CCR-VIA -- COMITATO DI COORDINAMENTO REGIONALE PER LA VALUTAZIONE D'IMPATTO AMBIENTALE

Giudizio n° 3257 del 06/10/2020

Oggetto: Studio Preliminare Ambientale per verifica di Assoggettabilità a VIA

TECNOAMBIENTE COSTRUZIONI S.R.L.S. - IMPIANTO DI RECUPERO DI RIFIUTI INERTI NON PERICOLOSI PER UN QUANTITATIVO SUPERIORE A 10 TON/GIORNO

PLANIMETRIA GENERALE IMPIANTO SCALA 1:100

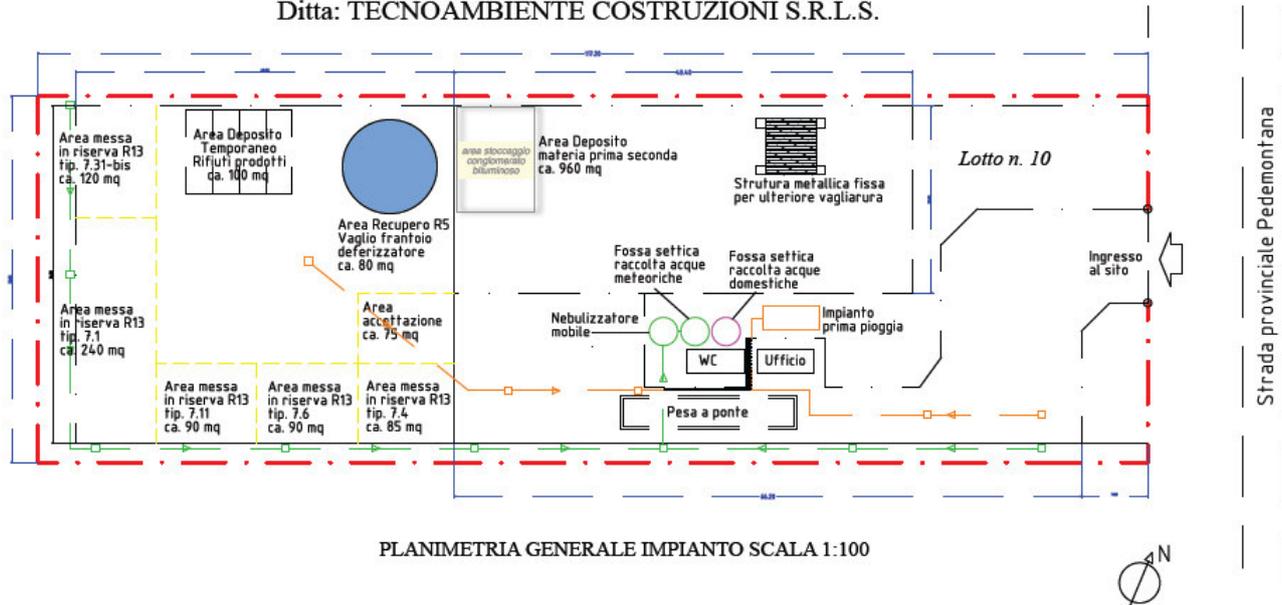
4. Con riferimento alla Planimetria Generale dell’Impianto presentata, occorre che la ditta chiarisca quali attività vengono svolte nell’area denominata “Lotto n. 10” e delimiti univocamente tutte le aree di messa in riserva, deposito MPS e lavorazione dei rifiuti tenendo conto altresì delle aree da destinare al recupero della tipologia 7.6 secondo il DM 69/18;
